**VALUTAZIONE DI IMPATTO AMBIENTALE RELATIVA AL PIANO DI
COLTIVAZIONE DELLA CAVA IN COMUNE DI CORNIGLIO (LOC.
RIVIDULANO/CARZAGO)**

**Osservazioni ai sensi della Legge Regionale 20 aprile 2018, n. 4
DISCIPLINA DELLA VALUTAZIONE DELL'IMPATTO AMBIENTALE DEI PROGETTI**

Figura 1: area della Cava nel Parco Valli Cedra e Parma: un “isola” all’interno dell’area protetta

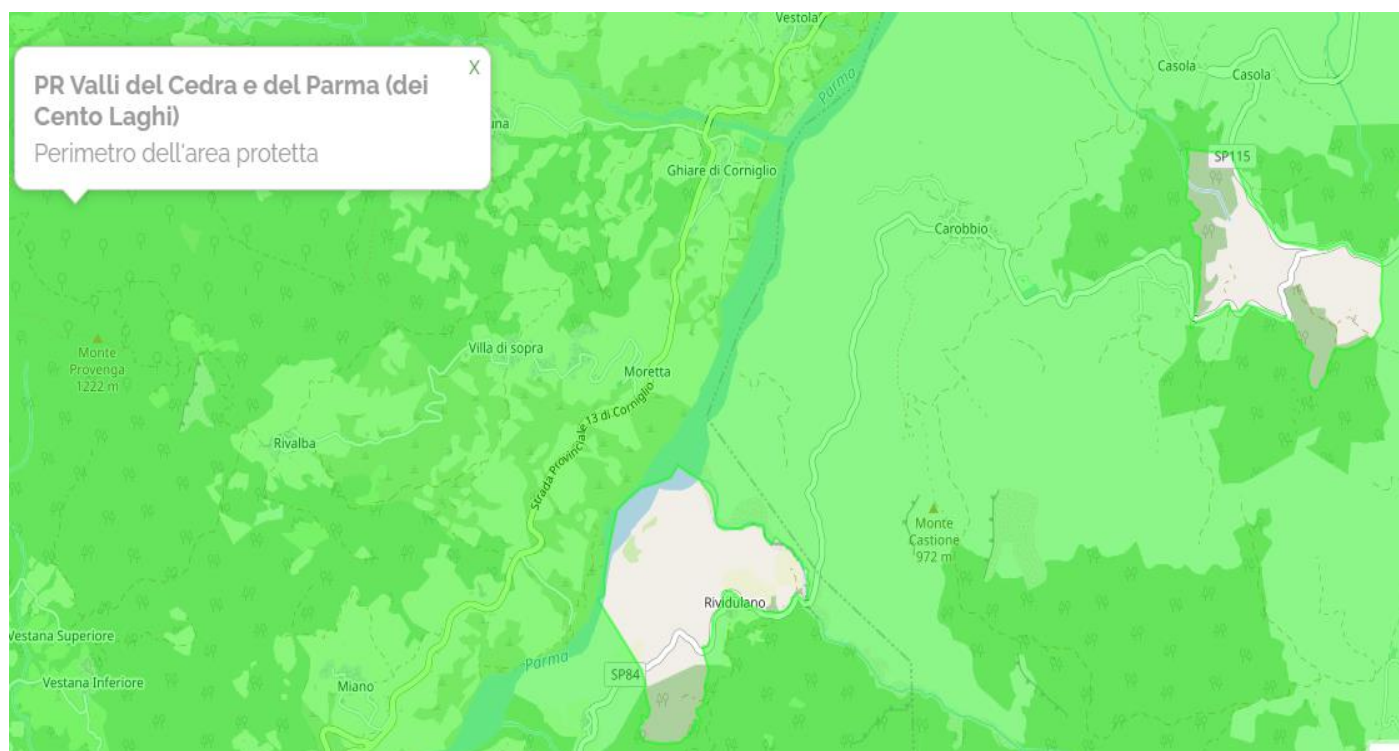
La cava prevista è inoltre è un’isola all’interno all’**Area Contigua del Parco Regionale Valli del Cedra e del Parma** il cui confine segue proprio il confine dell’area di cava.

- 3) Si esprimono forti perplessità in merito all'impatto (negativo) sul paesaggio considerato che la località oggetto dell'intervento, si presenta come una sorta di balcone aperto sulla Val Parma, e una sorta di isola dedicata all'ambito estrattivo all'interno dell'ampia zona di rispetto ambientale definirà come area contigua del Parco dei Cento Laghi.

Figura 2: paesaggio dell'area dalla Cava di Rvidulano: tratteggio giallo la SP n. 84 Corniglio-Carobbio

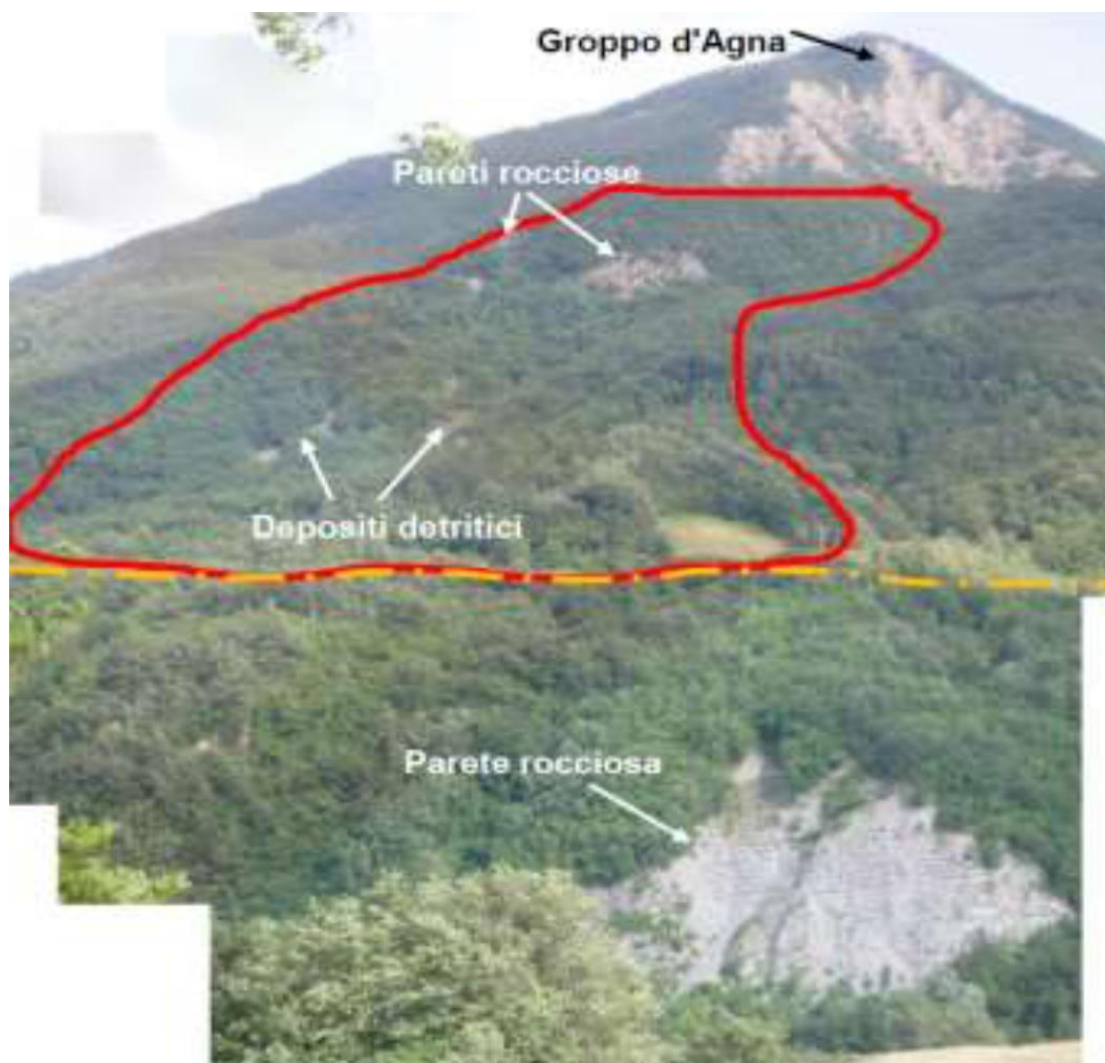
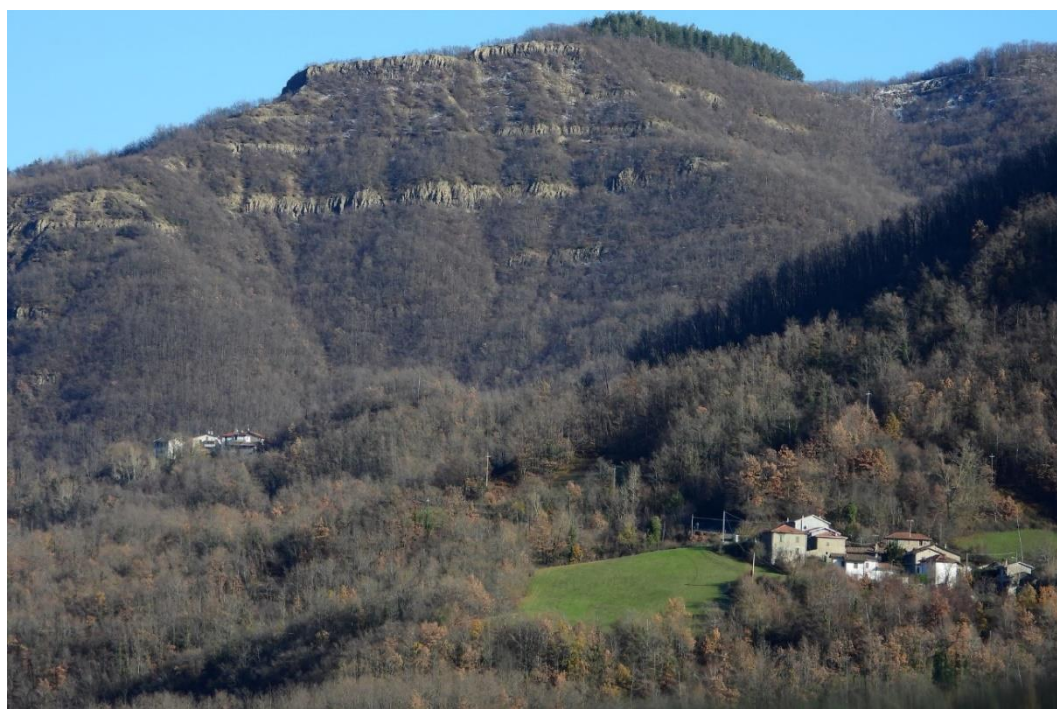
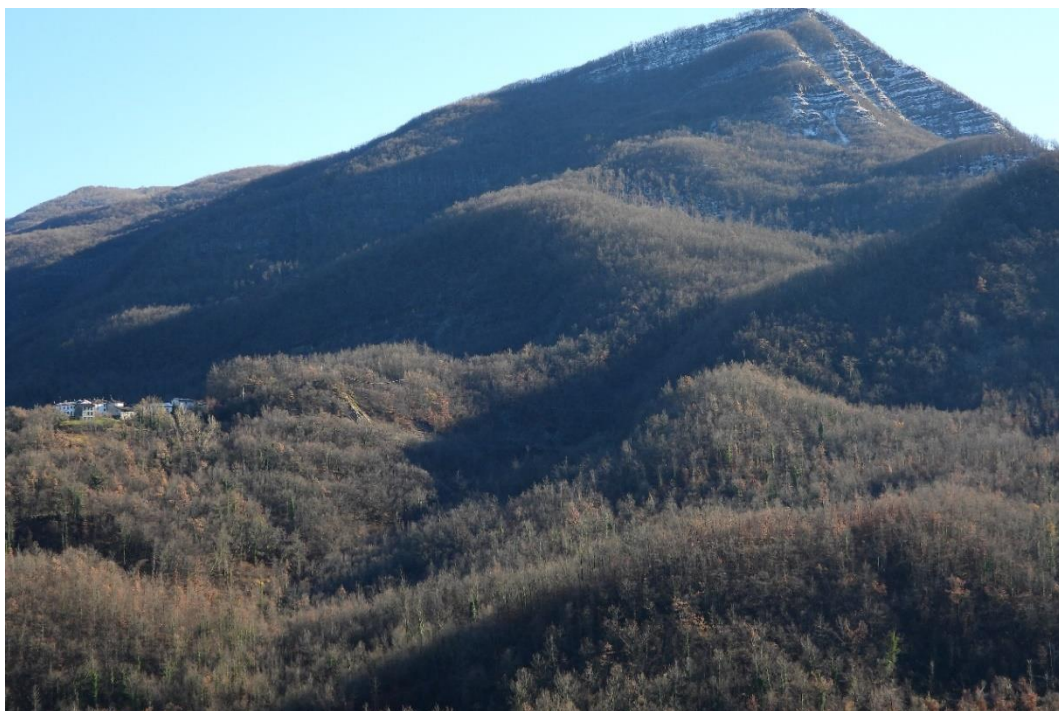
“... l’attività estrattiva, andando a modificare la morfologia della porzione sommitale del crinale e di parte del versante collinare, porzioni collinari visibili dalla Val Parma, andrà inevitabilmente a determinare una modifica locale dello sky-line dei luoghi” (STUDIO DI IMPATTO AMBIENTALE – Valutazione Impatti e Misure di mitigazione (VIM), p. 28).

Gli effetti dell’apertura della cava non riguardano solo le frazioni di Carzago e Rividulano, ma, come minimo, tutta la bassa valle del Comune di Corniglio, considerata la sua visibilità almeno da Beduzzo in sù. Per non parlare poi del fatto che verrebbe a incidere sull’immagine di un territorio caratterizzato da un’alta qualità ambientale testimoniata anche dal Parco dei Cento Laghi e dal Parco Nazionale dell’Appennino Tosco-Emiliano.

Una sorta di balcone aperto sulla Val Parma, un tutt’altro che gradevole biglietto da visita per l’alta valle, esattamente ai confini del Parco, un territorio che, dopo la **discarica di Corniglio** e la **frana di Corniglio**, avrebbe così anche la **cava di Corniglio**.

Figura 5: esempio di rimodellazione morfologica (cfr. Progetto Cava di Rividulano)

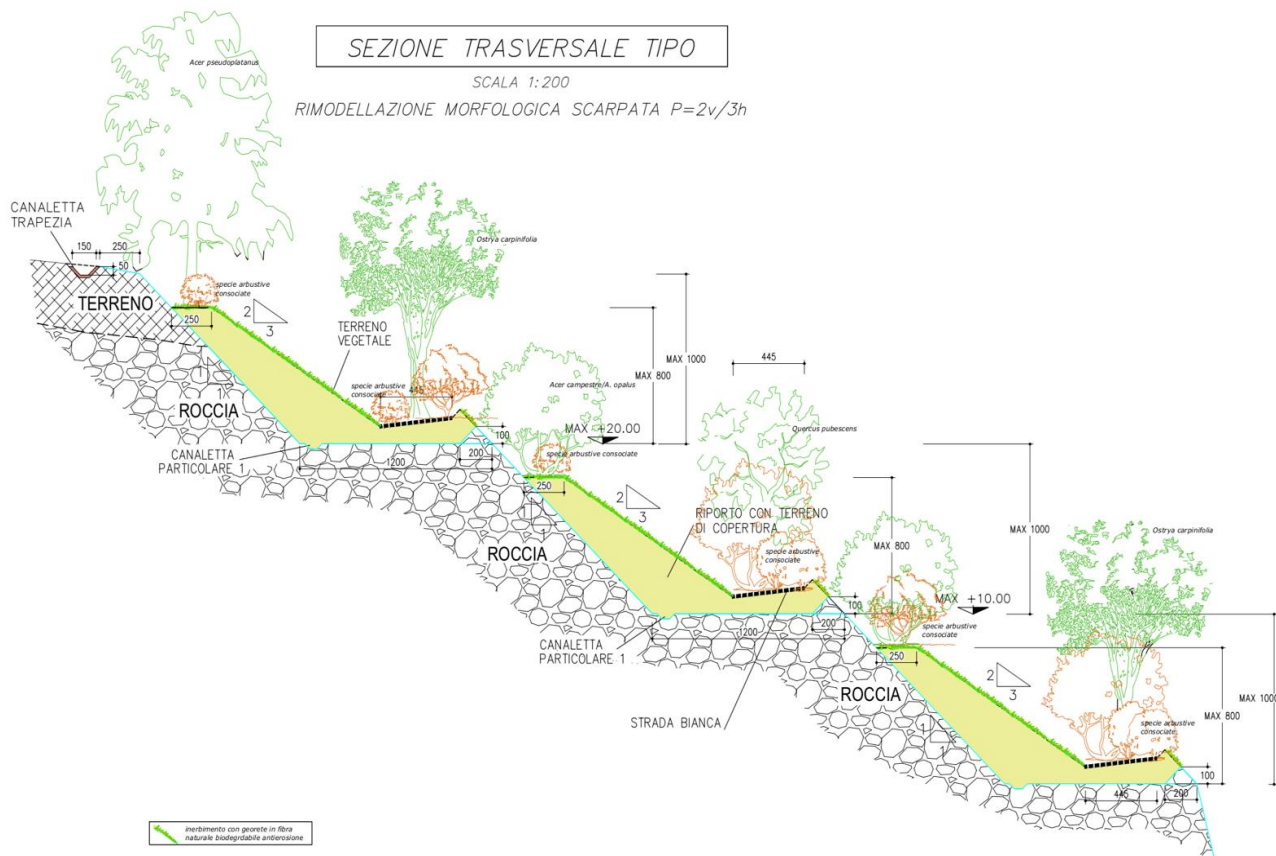
Considerato il fatto che l'asportazione del materiale di cava non è reversibile, lo studio di impatto ambientale prevede un recupero naturalistico-vegetazionale tramite rimodellamento morfologico dell'area di scavo e piantumazione di essenze arboree (piante di 2 anni di età) e arbustive tipiche

Per le pareti esposte lo studio prevede la possibilità di *"un invecchiamento ... con miscela di sali minerali non tossici che reagiscono per ossidoriduzione con i metalli presenti nella roccia, accelerandone il naturale processo di invecchiamento"* (da Recupero vegetazionale, relazione tecnica, p. 7)

Non si comprende pertanto come mai la sistemazione paesaggistica finale sia ridotta a meno della metà del bosco eliminato ed ancora come mai la riduzione della monetizzazione sia applicata all'intero importo di compensazione e non alla sola parte interessata dalla pubblica utilità. Ciò in relazione, come già sostenuto al punto 1, al fatto che si ritiene che la dichiarazione di pubblica utilità debba essere confinata all'intervento di sistemazione della frana e non esteso in modo equivoco all'intero intervento di coltivazione della cava. Come detto la finalità dell'opera appare più sbilanciata verso la commercializzazione del materiale di cava: lo stesso importo da compensare, come si evince dalla relazione⁵, verrà in parte restituito vendendo al pubblico il materiale di risulta della cava stessa per la realizzazione di opere di ingegneria naturalistica di piccolissima portata.

Si chiede che l'intera area interessata dalla coltivazione di cava pari a 47.387 mq sia sottoposta a ripristino ambientale mediante ricostituzione del bosco perso e si chiede un progetto esecutivo delle opere forestali con informazioni di dettaglio sulla ricostituzione del substrato naturale in cui porre a dimora il bosco autoctono. Si chiede inoltre che non vengano reimpiegati in loco inerti di provenienza esterna (frantumati di edilizia, frantumati bituminosi, ecc...) ma unicamente il materiale di risulta prodotto in cantiere. Si chiede inoltre che il substrato vegetale esistente sia scavato ed accumulato in area di stoccaggio temporanea per poi essere riposizionato prima della posa delle piantine.

Figura 7: PTCP Provincia di Parma, Carta del dissesto (stralcio)

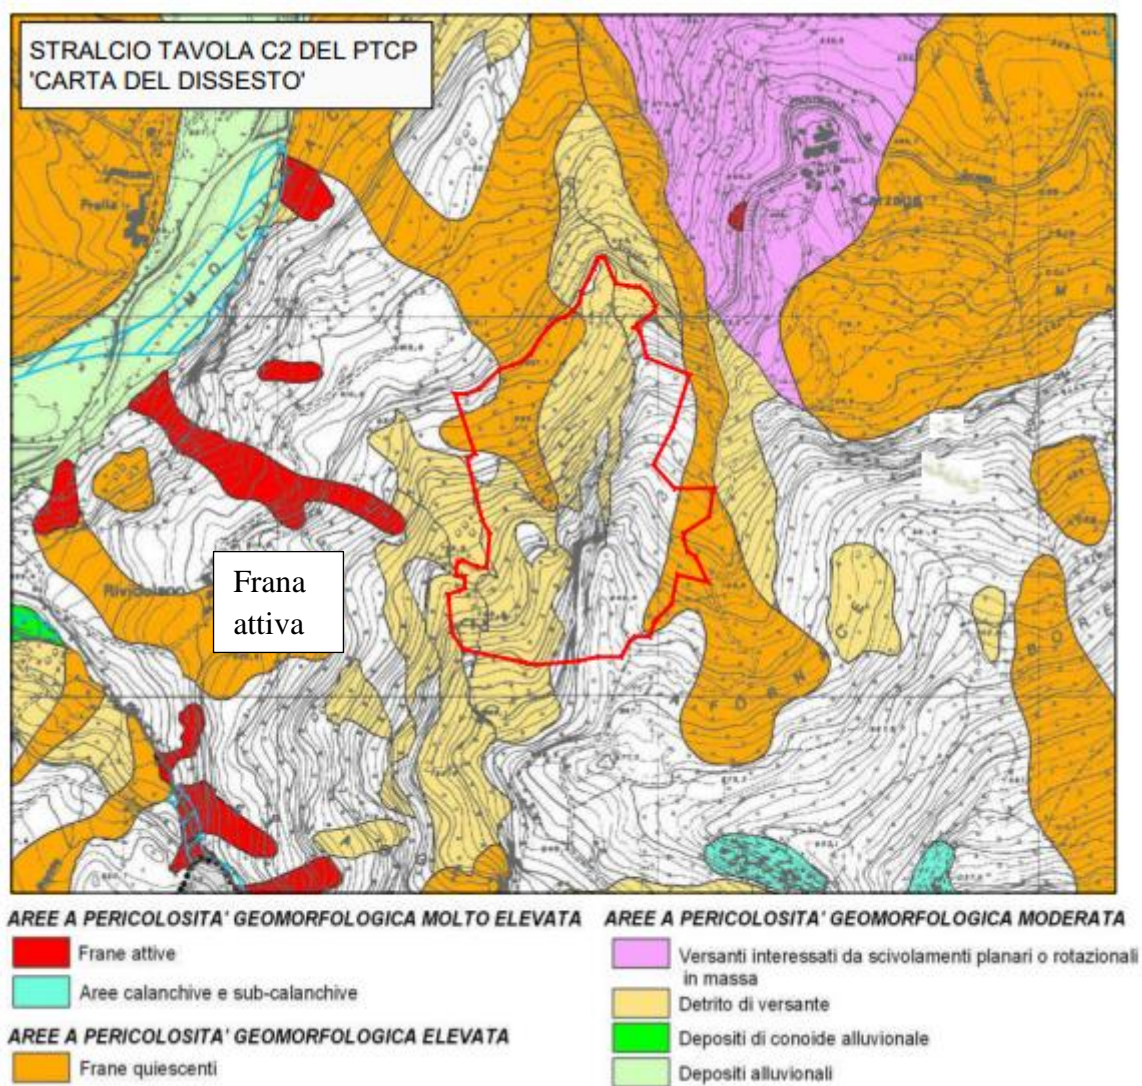
La Carta del dissesto mette in evidenza come l'area dell'intervento "Cava di Rividulano" sia parzialmente perimetrata come frana quiescente e ciò a testimonianza di come solo una parte dell'area di intervento sia riconducibile alla condizione di "pubblica utilità" mentre la rimanente parte non è interessata da movimenti franosi. E' altresì evidente come siano presenti frane attive prima e dopo l'area di Rividulano.

Si chiede che siano inserite negli interventi di sistemazione delle frane anche le aree poste prima e dopo Rividulano in modo da stabilizzare l'intero tratto di versante che si estende fino a Carzago ed ottenere così almeno una sistemazione dei movimenti franosi non limitata ad un solo modesto tratto rispetto a quanto necessario e forse ancor più critico.

Figura 8: stralcio tav. 2D del PRG Comune di Corniglio (a scala 1:5.000) con sovrapposto il limite di PIAE

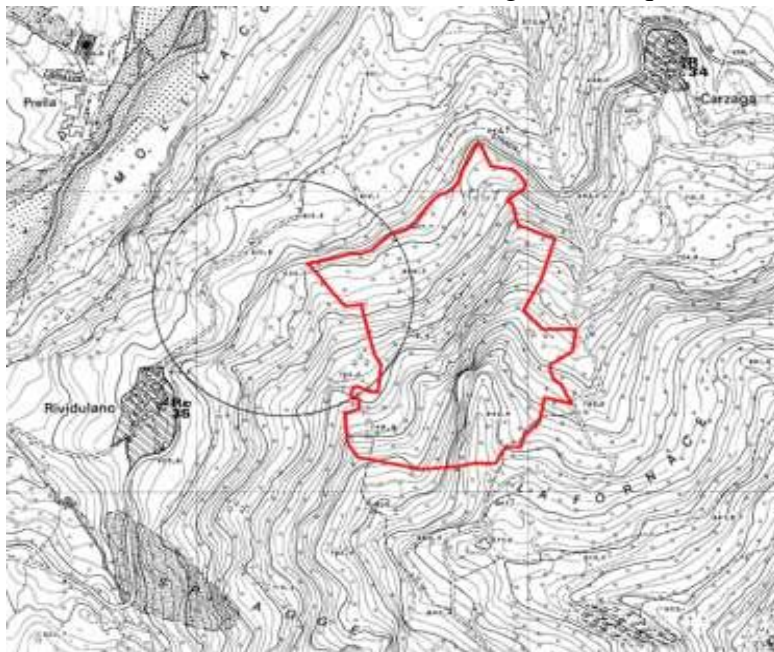
Lo studio di impatto ambientale cita solo una sorgente presente ad Ovest dell'ambito estrattivo di Rividulano, riportando uno stralcio del PRG del comune di Corniglio (adottato nel 2002), nella tavola 2D dove viene indicata la fascia di rispetto di raggio 200 m. (circonferenza in nero)⁷; lo studio si rifà ad indagini che risalgono al 2013⁸ e quindi non recenti ed aggiornate.

Si chiede un aggiornamento del censimento delle sorgenti ad uso idropotabile che alimentato gli acquedotti locali di Rividulano e Carzago ed eventuali fontane isolate al fine di avere la corretta e recente indicazione delle aree protette per la tutela e salvaguardia delle sorgenti idropotabili e del relativo acquifero. Si chiede di integrare il SIA e il progetto con le necessarie specifiche tecniche rivolte alla protezione delle sorgenti e dell'acquifero da infiltrazioni di acque di lavaggio (non compatibili con la ricarica delle aree di prelievo idropotabile) e da potenziali infiltrazioni di sversamenti accidentali prodotti sia dai mezzi d'opera in movimento sia dai macchinari dell'impianto di frantumazione.

Figura 10: Sovrapposizione acquiferi con sorgenti e fasce di rispetto su base ortofoto

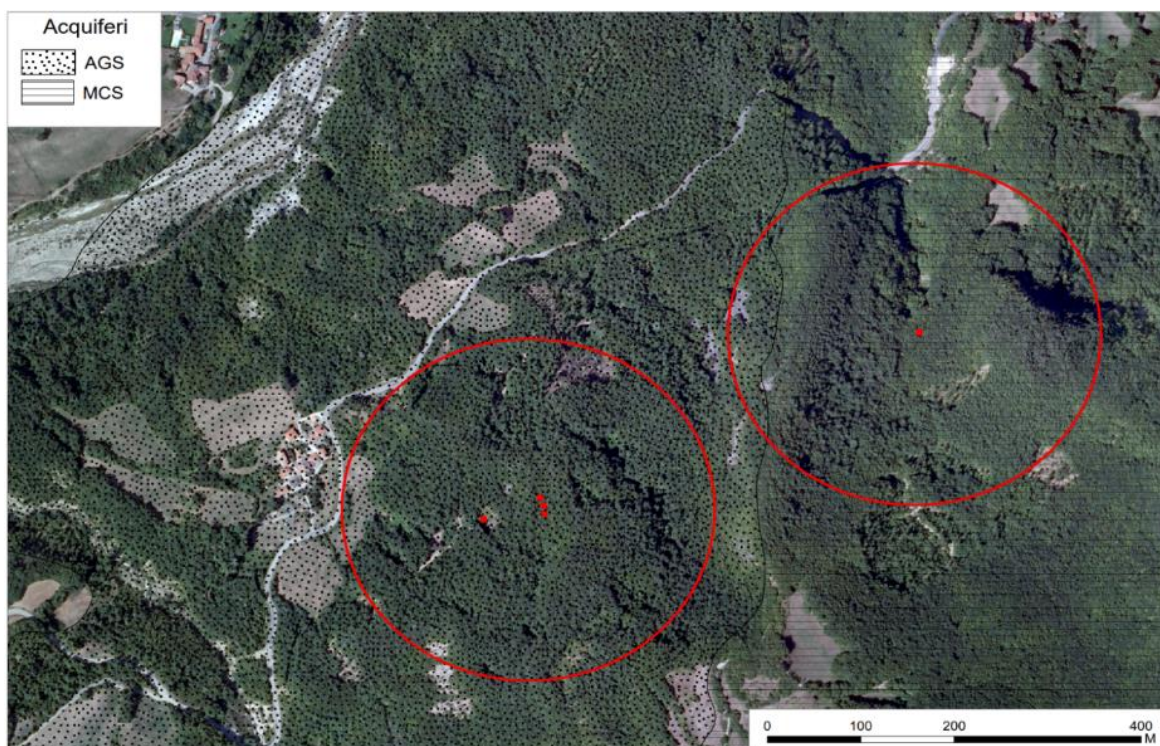
La zona oggetto di intervento insiste su aree di ricarica della falda (rocce magazzino)⁶
Nelle immediate vicinanze sono censite da Iren diverse sorgenti di acqua ad uso potabile.
